# DOSSIER D'AUTORISATION ENVIRONNEMENTALE

**Cité du ministère de la justice de Saint-Laurent du  
Maroni**

NOTE COMPLÉMENTAIRE - AIOT N° 0100052428

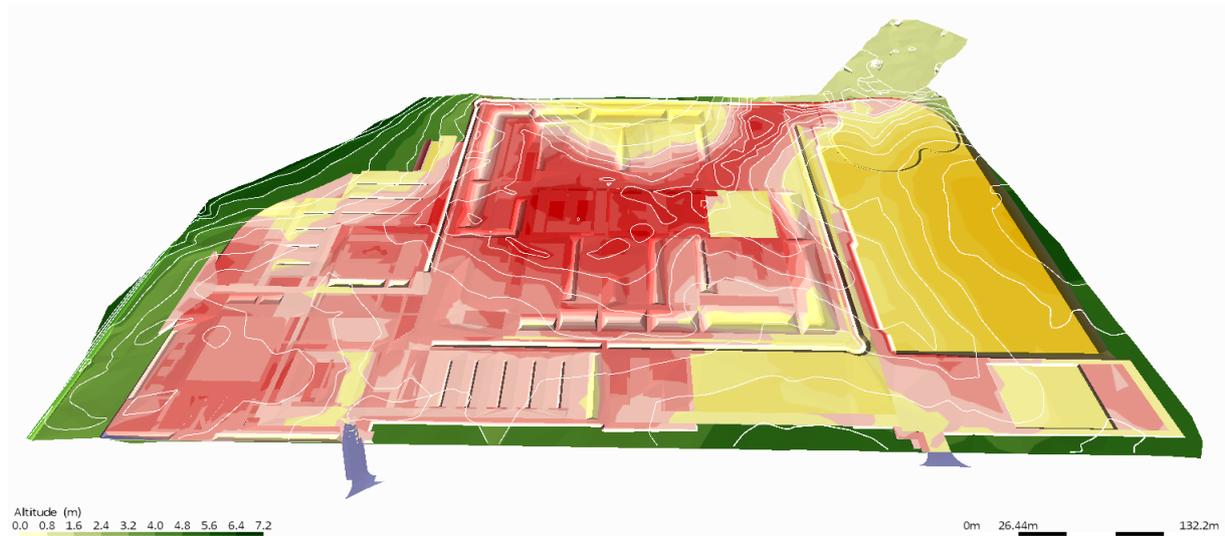
Afin d'évaluer l'impact sur les eaux souterraines, il est demandé de mettre en avant les différences entre la topographie actuelle et future du site, notamment au droit de la STEU et de la zone humide.

Le plan demandé est fourni en annexe – Ci-dessous vue 3D avec cartographie Déblais/ Remblais et Courbes de niveau TN.
